**Compte-rendu
de l'examen
conjoint des
personnes
associées**

Commune de SAINT-REMY-SUR-DUROLLE

DECLARATION DE PROJET EMPORTANT MISE EN COMPATIBILITE DU PLU

Compte-rendu de la r union d'examen conjoint des personnes publiques associ es en date du 9 Janvier 2020

Orientations d'aménagement de la zone touristique et de loisirs AUI

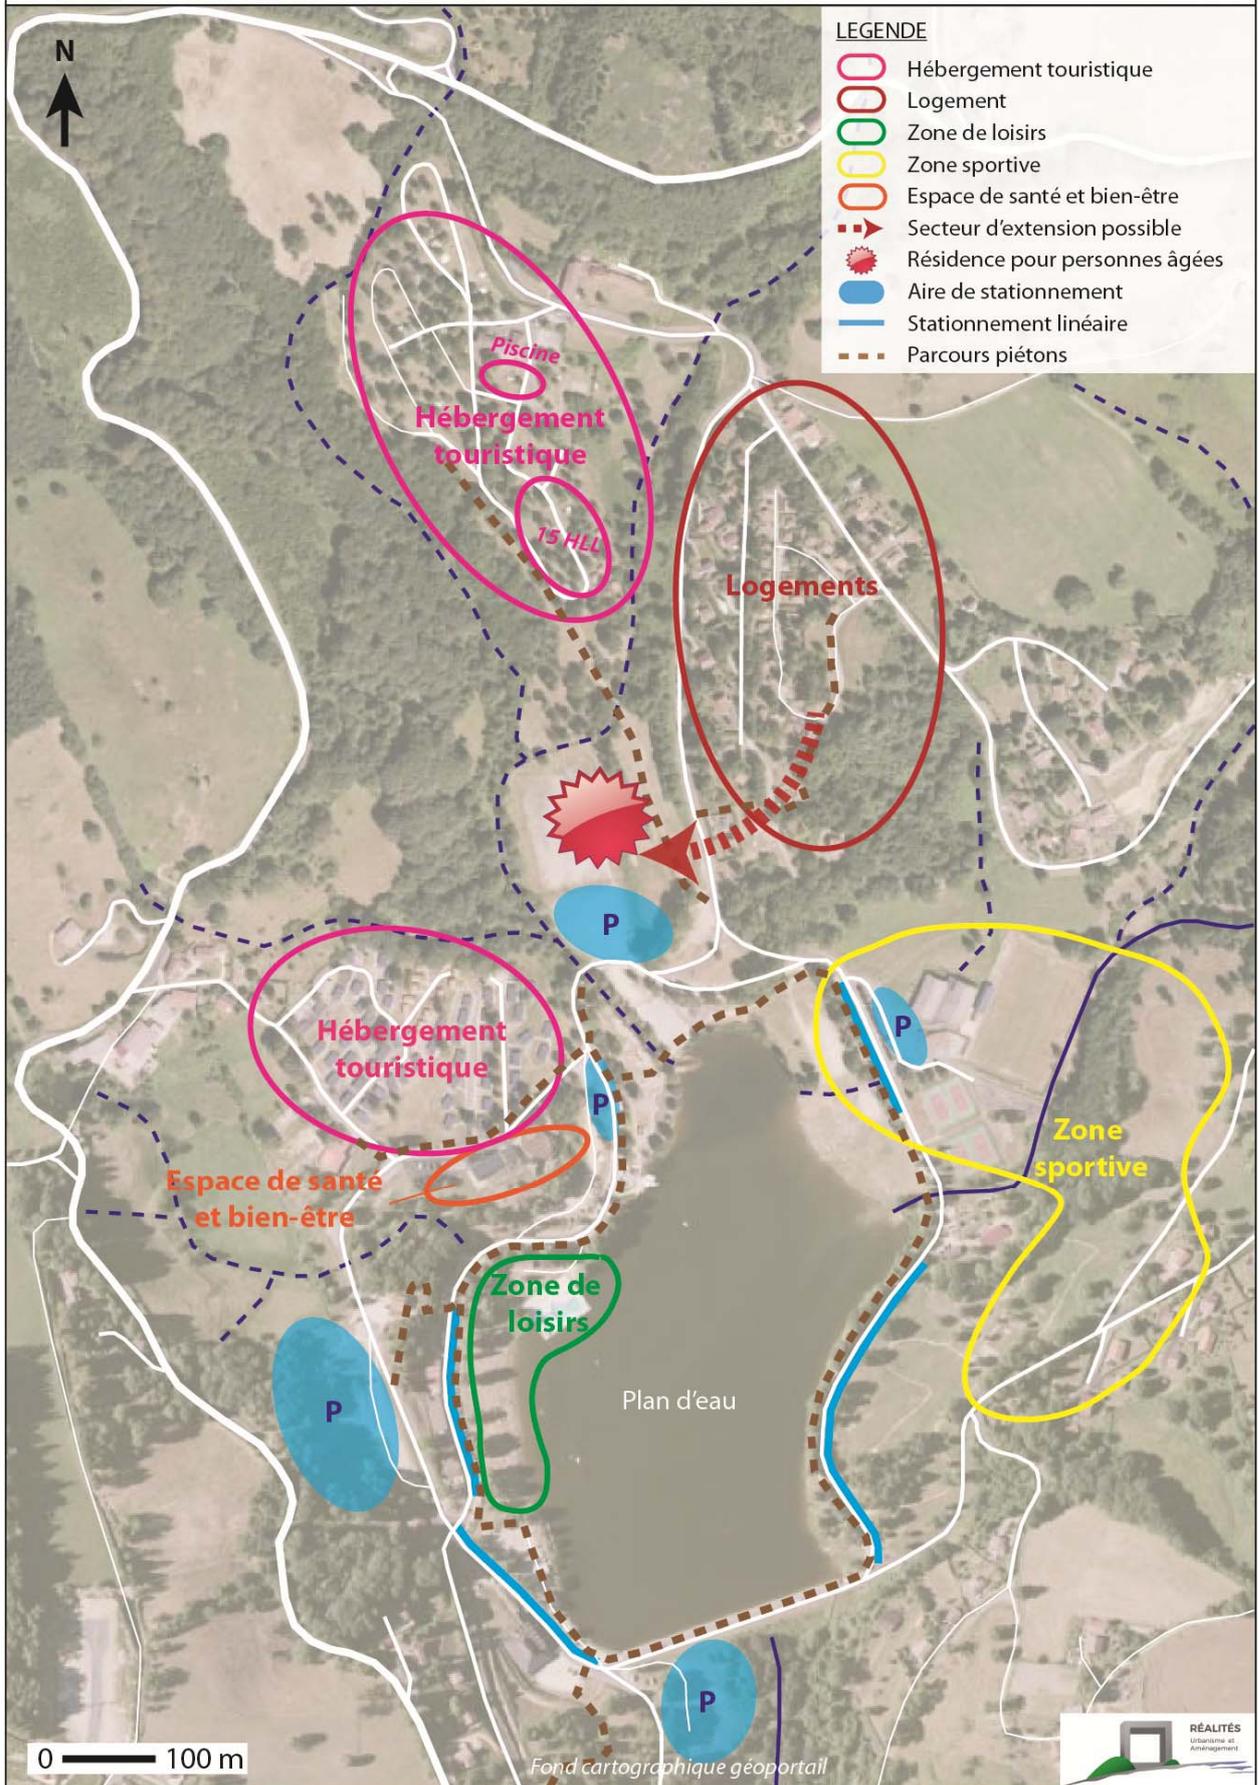
Monsieur REYNAUD s'interroge sur l'accès routier à la parcelle pour la résidence senior.

Il est précisé que l'accès à ce projet se réalisera depuis la route du Lac au Sud et non pas la voie communale desservant le quartier d'habitat de la Motte à l'Est, pour ne pas perturber le talus existant.

Monsieur le Maire ajoute qu'il est prévu de réaliser cet accès routier en partie Est au Sud, sur la partie plane, tout en conservant l'espace public au premier plan.

Monsieur REYNAUD s'interroge sur la liaison entre l'espace public restant au premier plan et ce projet de résidence senior.

Monsieur REYNAUD s'interroge sur le fait de ne pas localiser le projet encore plus au Nord de la parcelle.

La commission valide d'ajouter ce point dans l'orientation d'aménagement.

Après échange, il est décidé, sous réserve d'être validé par la DREAL, de modifier le règlement pour rendre opposable l'étude géologique en la citant dans le règlement. De plus, l'orientation d'aménagement sera complétée pour faire référence à cette étude géologique et reprendre ses grandes orientations.

secteur de cœur de vie du plan d'eau. Cette construction sera desservie par un accès routier depuis la voie du Lac au Sud de la zone et devra prendre en compte les prescriptions de l'étude géologique réalisée sur la parcelle concernée (*jointe au rapport de présentation de la déclaration de projet emportant mise en compatibilité du PLU*), à savoir notamment :

- L'implantation de la construction sur la partie basse et plane de la parcelle, (*à l'endroit de l'emplacement réservé défini pour le logement*) limitant d'autant les mouvements de terrain et excluant ainsi la partie haute à l'Est plus accidentée.
- La réalisation de fondations avec un ancrage dans une couche homogène d'un point de vue mécanique et lithologique.
- L'interdiction d'un dallage sur terre-plein et la mise en place d'un principe de plancher porté par des fondations.
- L'interdiction de réalisation de niveau enterré et de déblais.
- La non atteinte à un éventuel réseau hydrographique souterrain lors du chantier et par les aménagements réalisés.
- En phase chantier, la réalisation des travaux de construction dans des conditions météorologiques favorables (hors période humide).

SERVITUDE DE LOGEMENTS
EMPLACEMENT RESERVE POUR UN
PROGRAMME DE LOGEMENTS

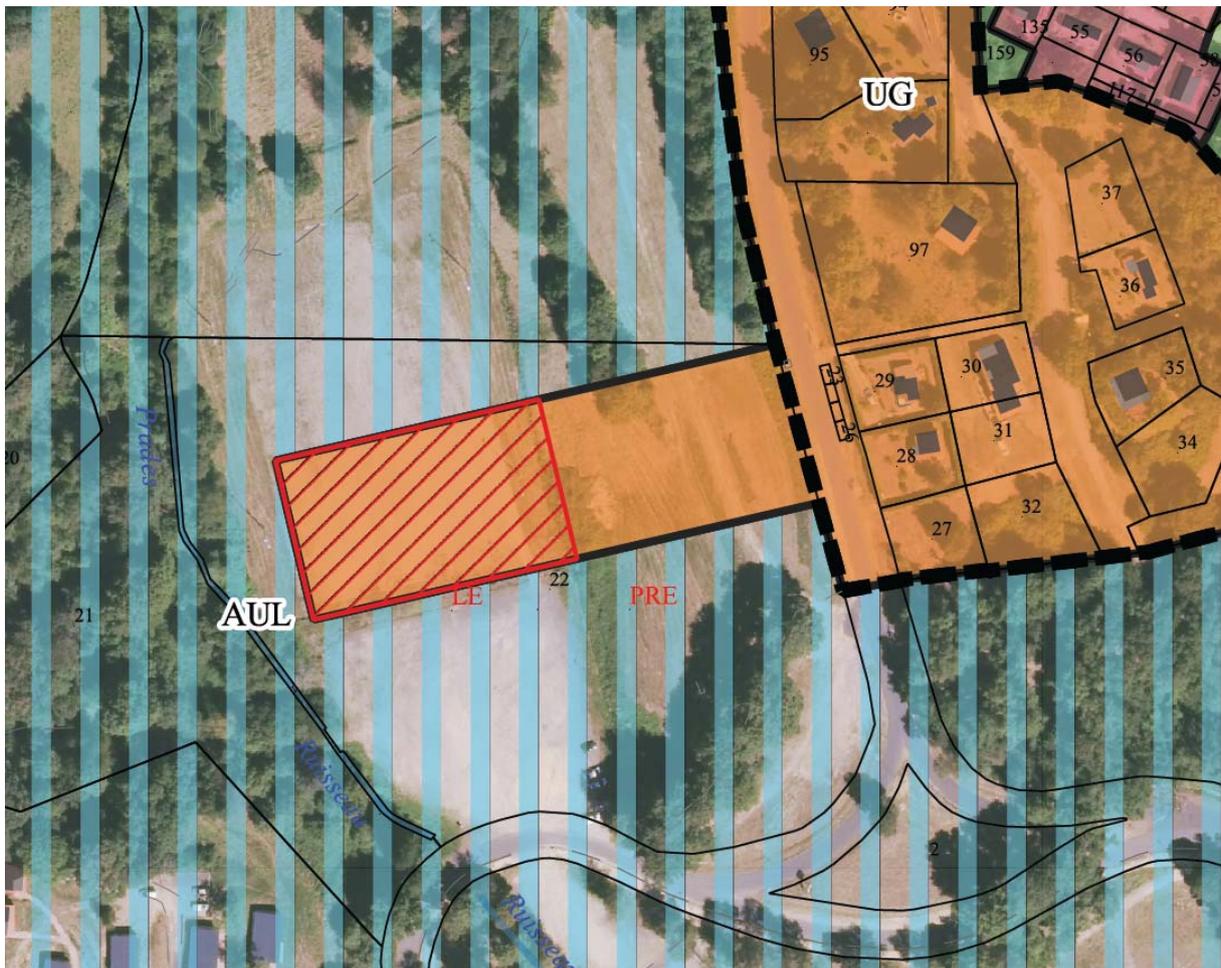
Madame BELLOEIL précise qu'il est nécessaire de **parler d'emplacement réservé, comme indiqué dans l'article L.151-41.4 du code de l'urbanisme et non pas de servitude de logements.**

La commission valide la modification de ce point dans le dossier et notamment dans la présentation de la pièce n°5 du dossier.

Les servitudes Cet emplacement réservé de mixité sociale sont plus précisément définies par l'article L.151-41-4 du code de l'urbanisme qui précise que le règlement peut délimiter des terrains sur lesquels sont institués :
